TRANS/WP.29/GRSP/32
27 March 2003

ДОКЛАД РАБОЧЕЙ ГРУППЫ ПО ПАССИВНОЙ БЕЗОПАСНОСТИ (GRSP)
О РАБОТЕ ЕЕ ТРИДЦАТЬ ВТОРОЙ СЕССИИ

ПОПРАВКИ К ДОКУМЕНТУ TRANS/WP.29/GRSP/2001/14/Rev.2,
ПРИНЯТЫЕ CRSP НА ЕЕ ТРИДЦАТЬ ВТОРОЙ СЕССИИ

Рис. 12: Знак нижнего крепления "ISOFIX"

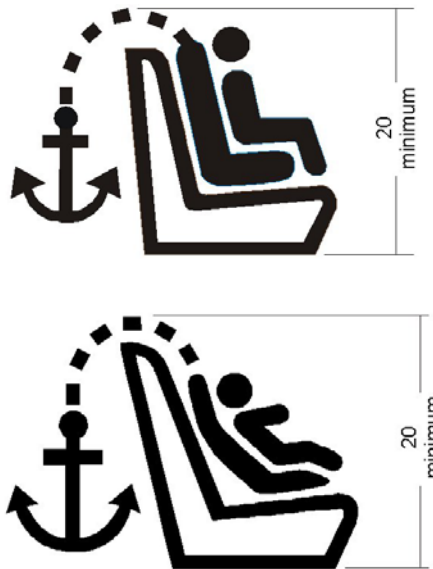
"5.2.3.6.1 Как минимум, знак, изображенный на рис. 12 приложения 9, представляющий собой круг диаметром не менее 13 мм и содержащий пиктограмму, отвечающую следующим условиям:

- a) пиктограмма должна быть контрастной по отношению к фону круга;
- b) пиктограмма должна быть расположена рядом с каждым стержнем системы;

Включить новые рис. 12 и 13 следующего содержания:

1. Пропорции не соблюдены.
2. Изображение на знаке может быть приведено в зеркальном отражении.
3. Цвет знака по усмотрению завода-изготовителя.
